Deel <b>P 300</b>	Groep <b>38</b>
Betreft <b>Tankvlotter B19A MY'83</b>	NO. <b>NL329</b>
	Datum <b>920707</b>

## Service Bulletin

De tankvlotter voor de Volvo 300 met B19A motor (tot ch.nr. 706651) is niet langer leverbaar.

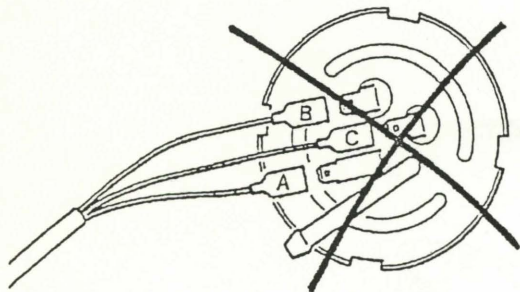
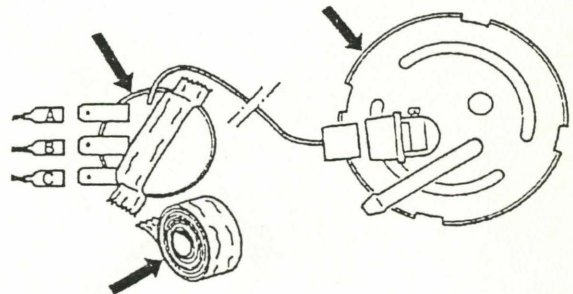
Een gewijzigde tankvlotter is op voorraad genomen, deze tankvlotter heeft geen interne schakeling voor het waarschuwingslampje op het dashboard. Om ook het waarschuwingslampje te laten functioneren is een aparte control unit ontwikkeld. (zie onderstaande tekeningen)

neem bedrading los en demonteer tankvlotter

monteer tankvlotter en sluit draden aan zoals aangegeven
